# 女川原子力発電所 周辺監視区域境界変更に伴う 原子炉施設保安規定変更認可申請について

2022年8月25日  
東北電力株式会社

# 1. 周辺監視区域境界変更の概要(1/2)

図1 作業用地及び周辺監視区域境界変更範囲

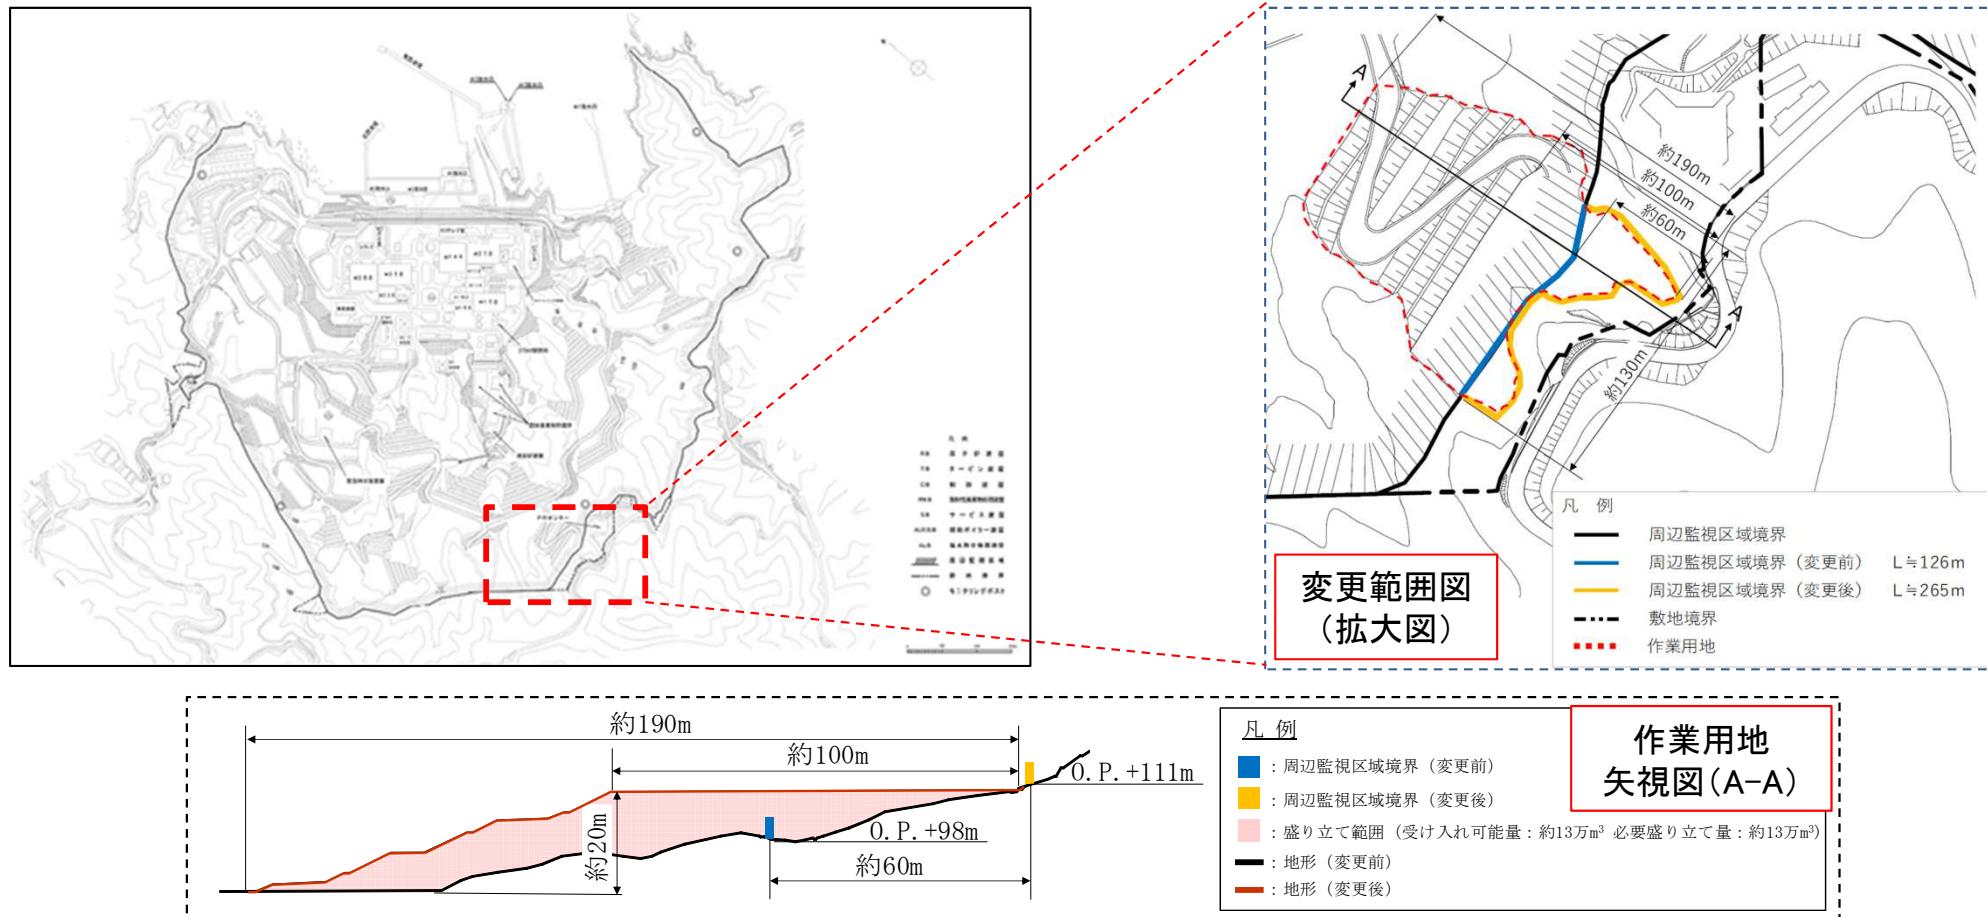
- 新規制基準適合に係る工事に必要な作業用地の確保のため、周辺監視区域境界の一部変更を計画している。※
- このため、女川原子力発電所原子炉施設保安規定に定める周辺監視区域境界図の一部を変更する。(図1)  
※工事計画認可で安全対策工事の詳細が明確になり、設置変更許可段階での想定より工事物量が増加したことに伴い、掘削により発生する土砂の盛り立てを行うための作業用地を確保する必要が生じた。従前の周辺監視区域内に確保することは難しいため、周辺監視区域境界を変更し作業用地を確保する。

図2 気体廃棄物の希ガスの $\gamma$ 線による実効線量（陸側13方位及び周辺監視区域境界変更箇所）

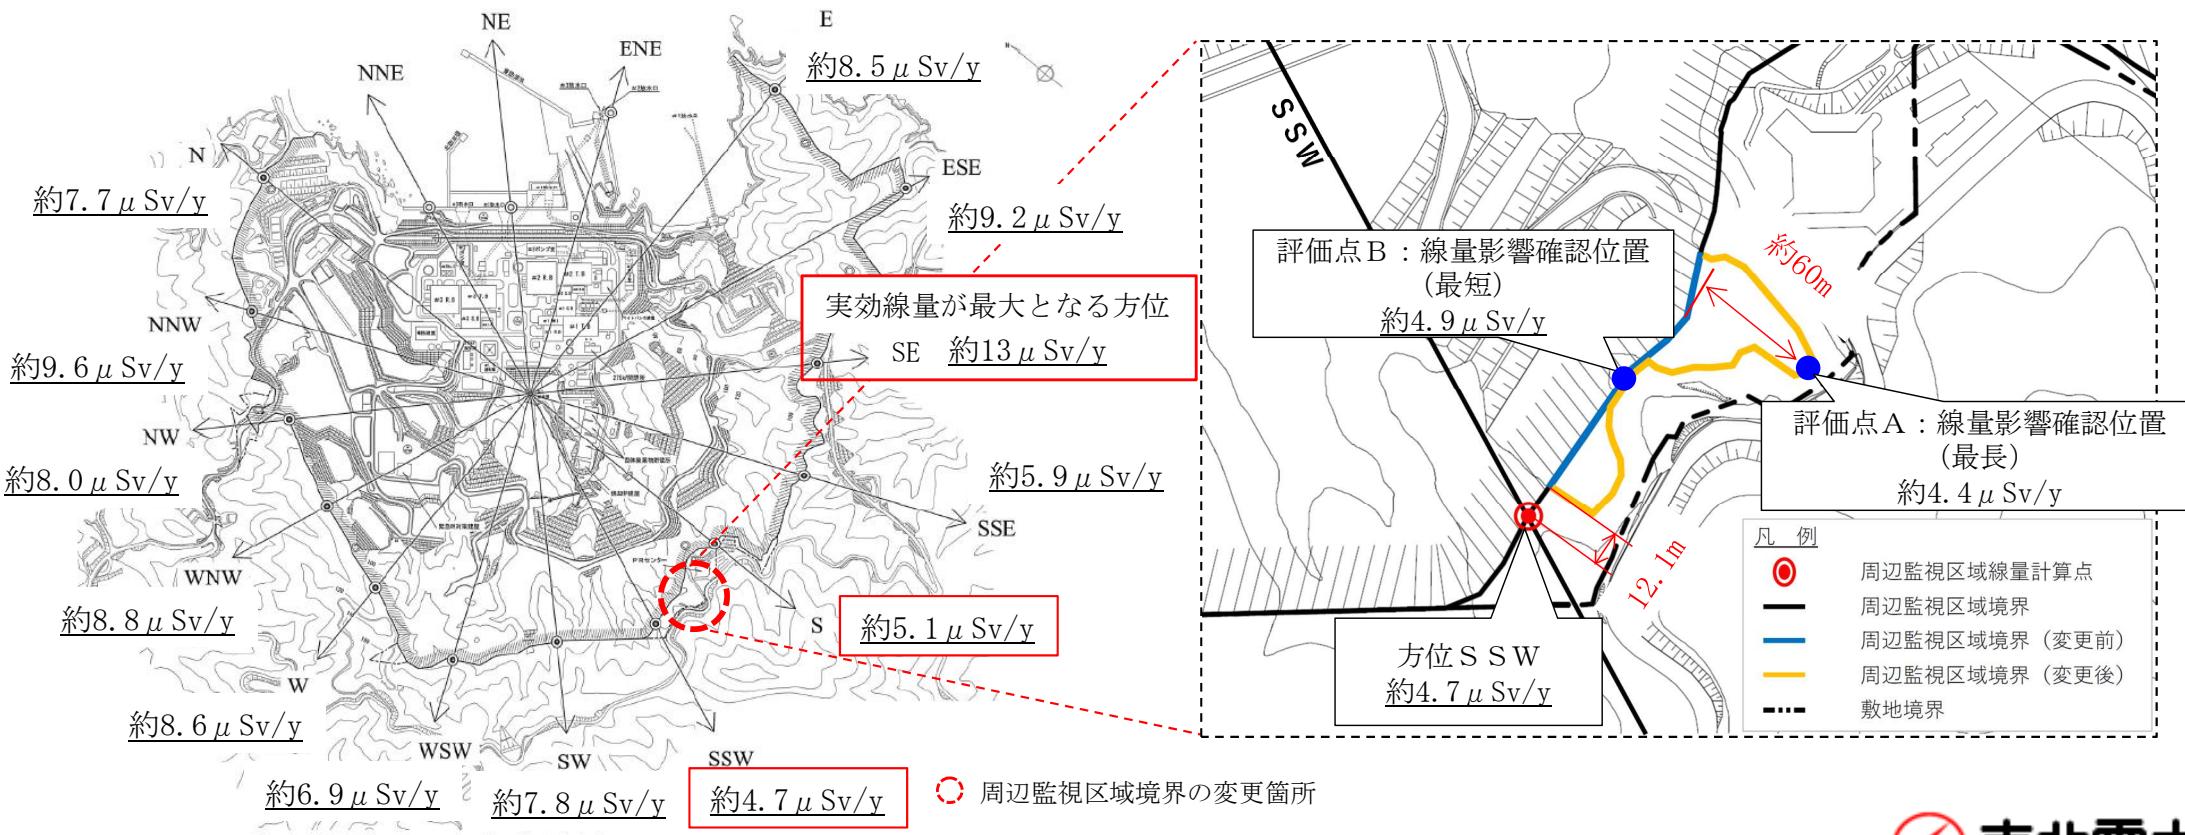
- 「① 気体廃棄物中の希ガスの $\gamma$ 線による実効線量」の各方位の実効線量は図2に示すとおりであり、実効線量が最大となる方位は1号炉排気筒のSE（南東）で約 $13 \mu\text{Sv/y}$ となっている。
- また、周辺監視区域境界を変更する1号炉排気筒のS（南），SSW（南南西）の「① 気体廃棄物中の希ガスの $\gamma$ 線による実効線量」は約 $5.1 \mu\text{Sv/y}$ ，約 $4.7 \mu\text{Sv/y}$ であり、実効線量が最大となる1号炉排気筒のSE（南東）の約 $13 \mu\text{Sv/y}$ に対して6割程度低い。
- このことから、周辺監視区域境界を変更した場合でも、線量が最大となる方位に影響はなく、①，②，③の被ばく経路から受ける実効線量の合計は約 $16 \mu\text{Sv/y}$ であり「発電用軽水型原子炉施設周辺の線量目標値に関する指針」に示される線量目標値 $50 \mu\text{Sv/y}$ に影響を与えるものではない。

図8 周辺監視区域境界変更の工事工程（予定）

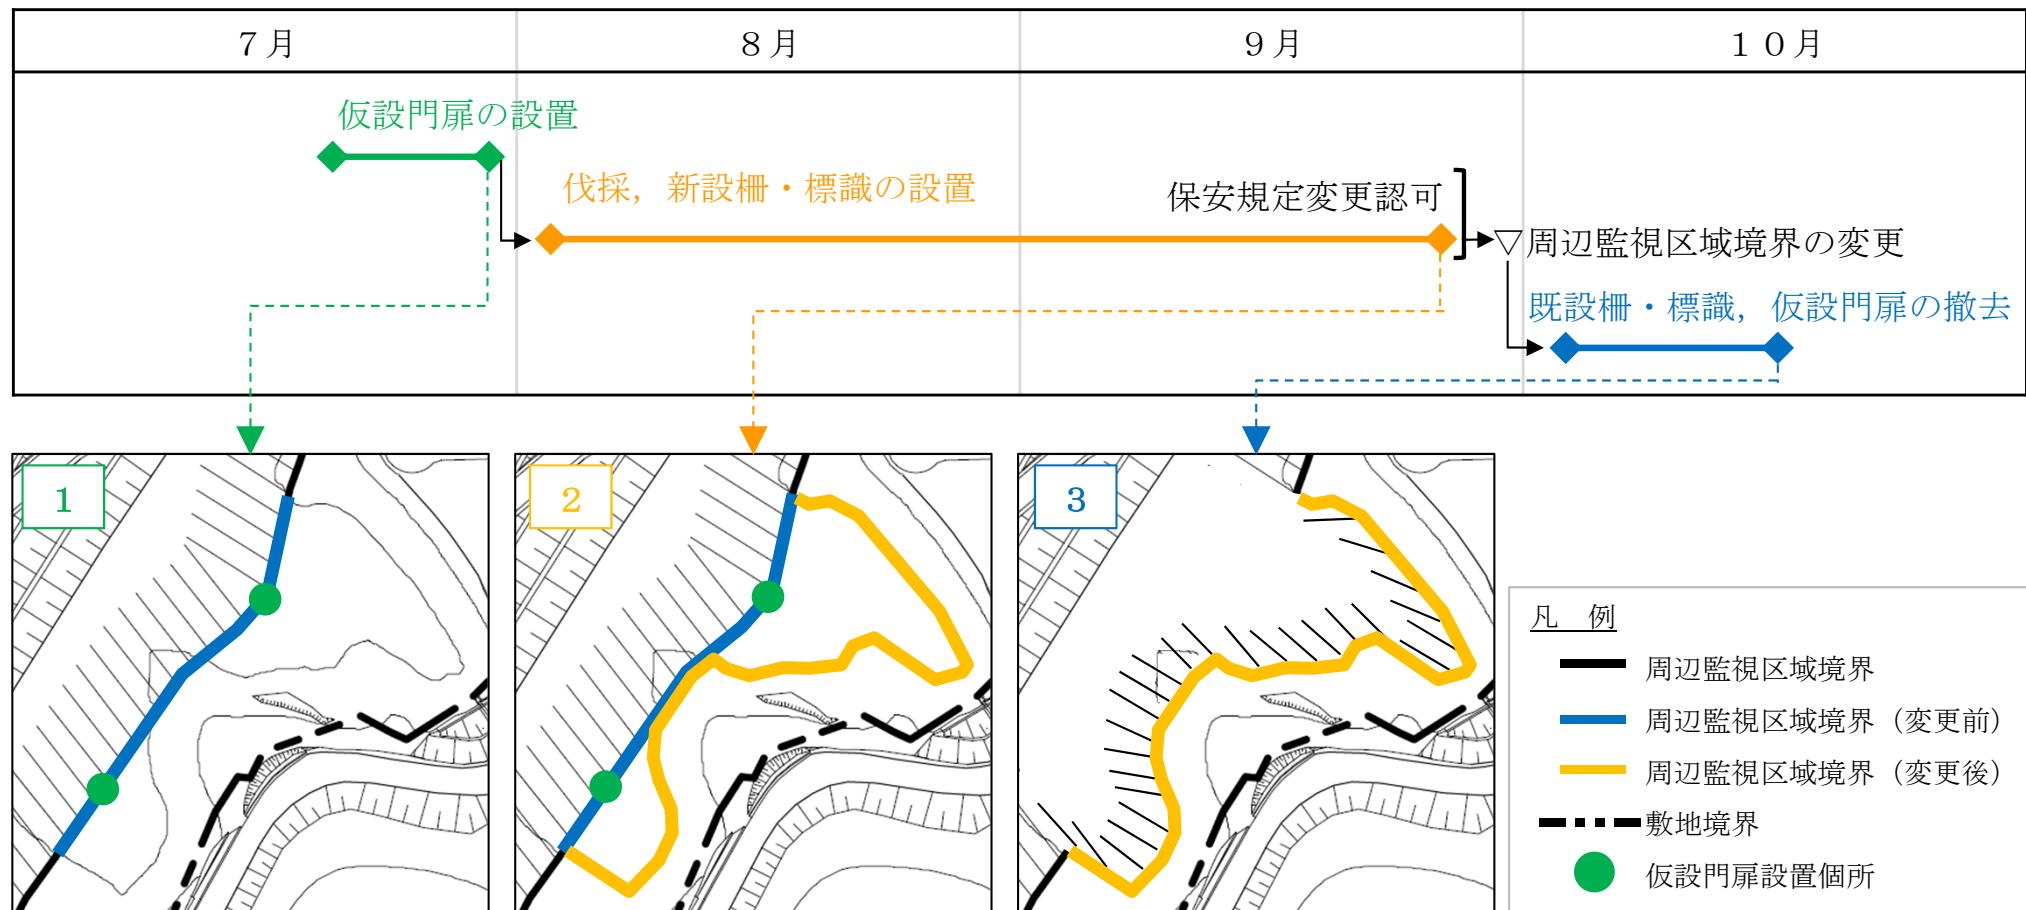
- 現在の周辺監視区域境界は、2つの谷が連続し、境界の外側は森林であるため、発電所敷地外からの立入り及び作業が難しい地形である。よって、発電所側から工事するために、従前の周辺監視区域境界に仮設門扉を設置する必要がある。
- 仮設門扉の設置後、新設の柵及び標識を設置し保安規定変更認可を受けた上で、周辺監視区域境界を変更する。（図8）

図9 仮設門扉設置平面図及び追加措置（工事中以外）

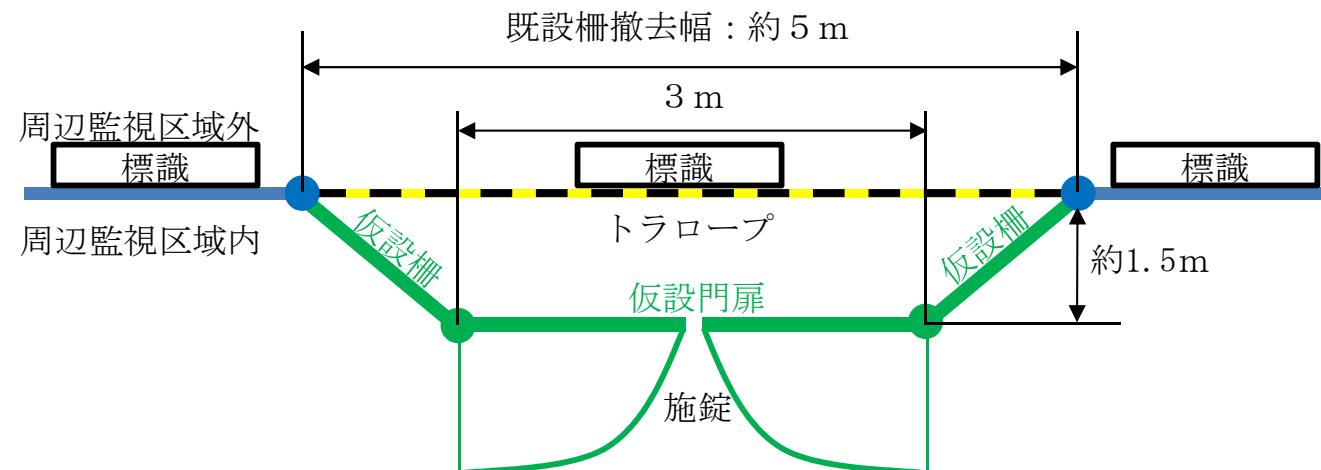
- 仮設門扉を設置するまでの期間の立入り制限措置を確実にするために、先に仮設門扉を設置し、既設の柵を撤去する。このため、仮設門扉は既設の柵よりも発電所側に設置される。(図9)
- 仮設門扉運用期間中は、従前の周辺監視区域境界の管理に加え、仮設門扉設置箇所には追加措置を講じ、業務上立に入る者以外の者の立入りを制限する。(図9, 表5)
